Product Change Notice (PCN)

件名: RZ/G3E 製品マスクバージョンの改訂

発行日: 9/12/2025

リビジョン番号

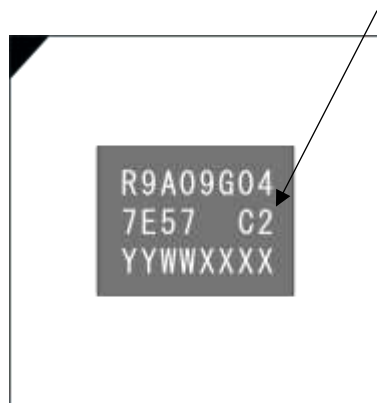
改訂後の製品はパッケージ上のリビジョン番号が C2 へ変更となります。

なお、改訂後の製品は、受注型名の最終桁が 0 から 1 に変更されています。
